Wielkopolskie Muzeum Niepodległości

Dotyczy: **Postępowania o udzielenie zamówienia publicznego pn.: „ Budowa Muzeum Powstania Wielkopolskiego 1918-1919” – postępowanie numer FA.261-4/2023.**

Zamawiający w ww. postępowaniu na podstawie art. 135 ust. 1 i 2 oraz 137 ust. 1 ustawy z dnia 11 września 2019 r. Prawo zamówień publicznych (tj. Dz. U. z 2022 r. poz. 1710 ze zm.) zwanej dalej „Ustawą” lub „Ustawą Pzp”, informuje o pytaniach i wyjaśnieniach do treści Specyfikacji Warunków Zamówienia (SWZ) oraz zmianach SWZ:

Rys. nr MPWP-EX-ARC-D-FP-002-0-1; MPWP-EX-ARC-D-SE-DAA-0-0 – widoczne są ściany murowane w budynku D w osiach D3-D4/DE-DC zaznaczone poniżej

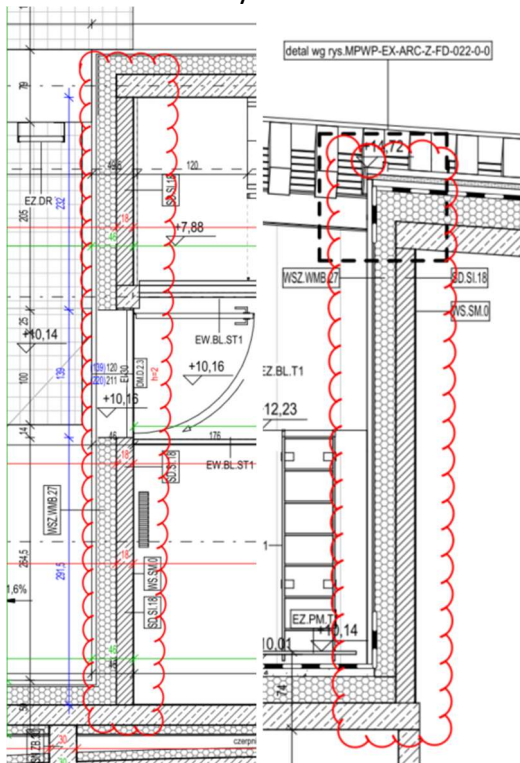
1. W związku z rozbieżnościami pomiędzy rysunkami konstrukcyjnymi i rzutami architektury prosimy o wskazanie, które z poniższych rysunków są wiążące.

Brak powyższych ścianek na rysunkach konstrukcyjnych.

Jeżeli powyższe ścianki mają występować prosimy o uzupełnienie rysunków konstrukcyjnych.

Na rzutach konstrukcji są tylko ściany murowane nośne-wzmocnione rdzeniami i wieńcami żelbetowymi. Pozostałe ściany murowane wg dokumentacji Architektonicznej Projektu Wykonawczego - 2.1 TOM 1 - ARCH .

Rys. nr MPWP-EX-ARC-D-FP-002-0-1; MPWP-EX-ARC-D-SE-DAA-0-0 – widoczne są ściany murowane w budynku D w osiach DB-DC/D1-D4 zaznaczone poniżej

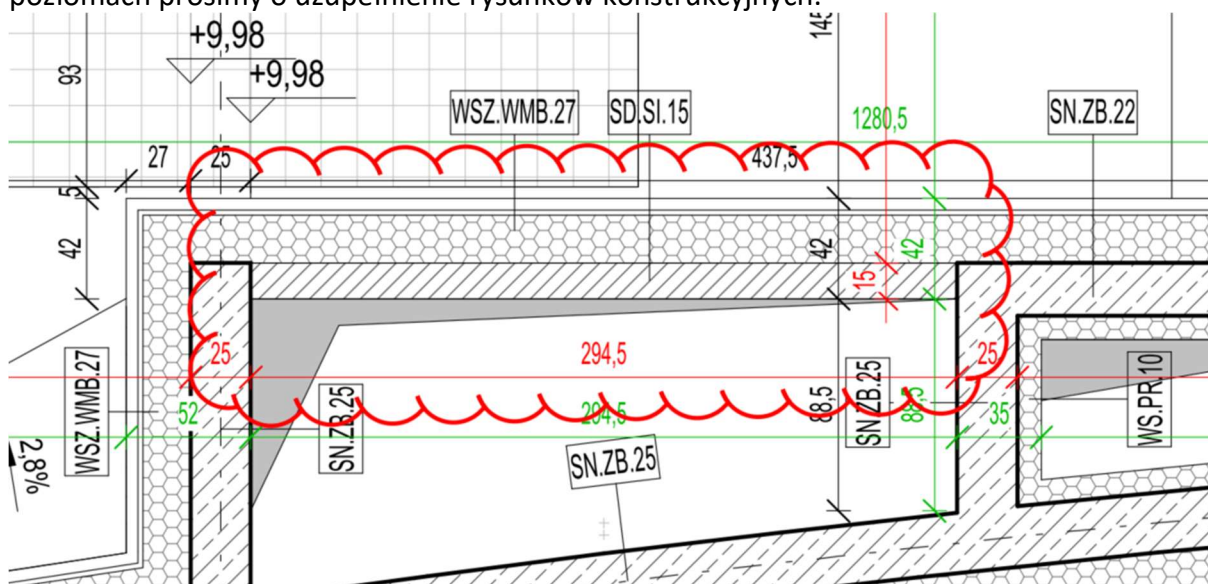
2. W związku z rozbieżnościami pomiędzy rysunkami konstrukcyjnymi i rzutami architektury prosimy o wskazanie, które z poniższych rysunków są wiążące.

Brak powyższej ścianki na rysunkach konstrukcyjnych.

Jeżeli powyższa ścianka ma występować prosimy o uzupełnienie rysunków konstrukcyjnych.

Na rzutach konstrukcji są tylko ściany murowane nośne-wzmocnione rdzeniami i wieńcami żelbetowymi. Pozostałe ściany murowane wg dokumentacji Architektonicznej Projektu Wykonawczego - 2.1 TOM 1 - ARCH .

Na schematach okładzin (MPWP-EX-ARC-U-SC-WU2-0-0) na ścianach oznaczone są okładziny WS.LW.2 oraz WS.LP.7 natomiast na rzucie architektury (MPWP-EX-ARC-U-FP-0U2-1-1) na tych samych ścianach oznaczona jest tylko okładzina WS.LP.7.

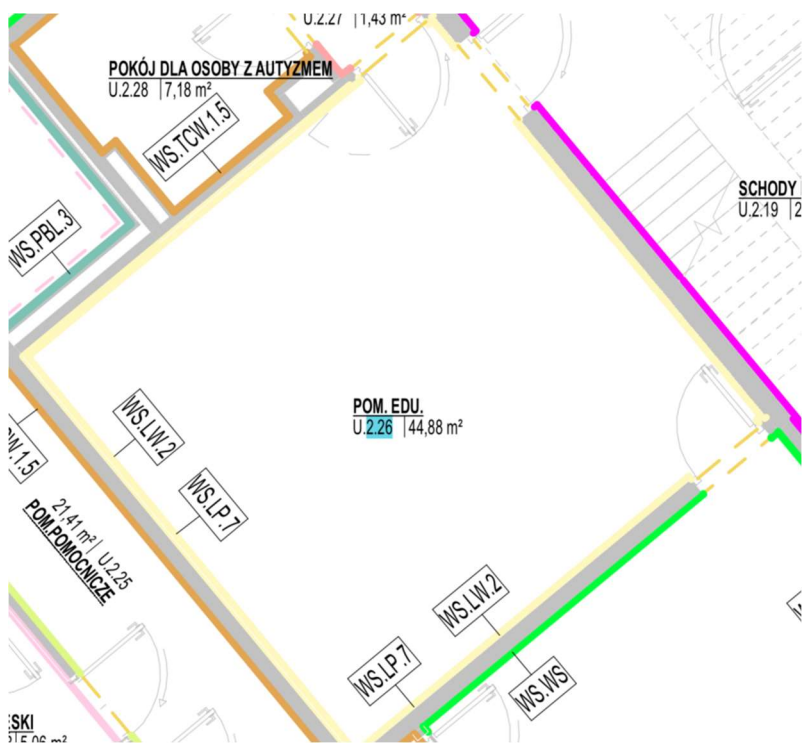
4. W związku z rozbieżnością pomiędzy schematami okładzin ściennych, a rzutami architektonicznymi prosimy o jednoznaczne określenie jakie okładziny powinny zostać wykonane na ścianach pomieszczenia edukacyjnego U2.26

Należy przyjmować wykończenie WS.LP.7

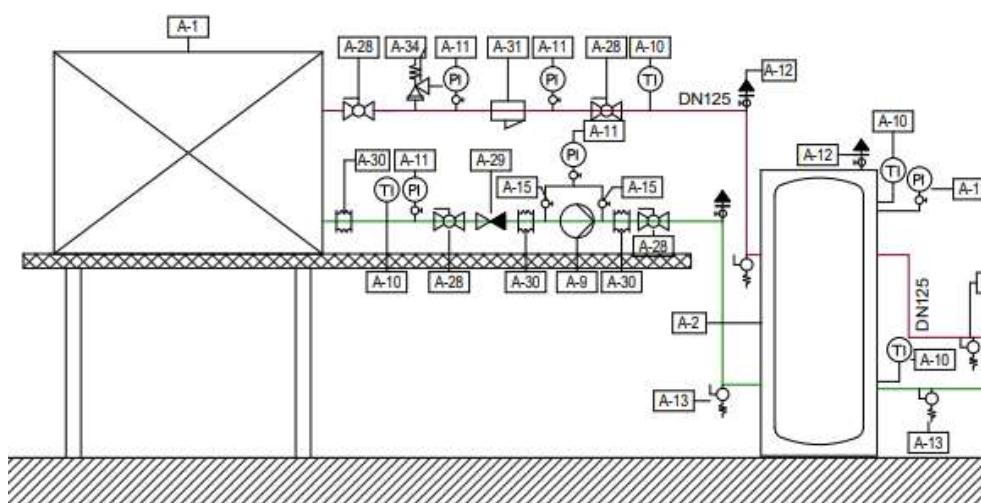
1. W specyfikacji materiałowej 9.15.1 WYKŁADZINA DYWANOWA jest wpis o treści:
„Płytki dywanowa o wymiarach min. 48x48cm, wysokość całkowita ok. 10.6 mm, wykładzina tuftowana 1/12" pętelkowa” - brak wykładziny pętelkowej o wys. ok.10,6 mm, (wg informacji od dostawców wykładzina welurowa będzie spełniała warunek wysokości wymaganej w specyfikacji), prosimy informację jaką wykładzinę należy przyjąć do wyceny w ofercie?

Należy przyjmować zgodnie z :

Wykładzina dywanowa w płytach, z włókien regenerowany poliamid.

Wzór i kolorystyka, jednobarwna wg wskazania architekta z pełnej palety producenta, z godnie z zestawieniem elementów widocznych.

Płytki dywanowej o wymiarach min. 48x48cm, wysokość całkowita ok. 8,5 mm, wykładzina tuftowana 1/12" pętłkowa.

Włókna wysokiej jakości, zabezpieczone przed przyleganiem brudu, odporne na ścieranie.

Klasyfikacja ogniowa Bfl-s1, trudno zapalny, wg EN13501-1,

Tłumienie dźwięków uderzeniowych minimum 30 dB wg ISO 717-2,

Antystatyczna wg ISO 6356."
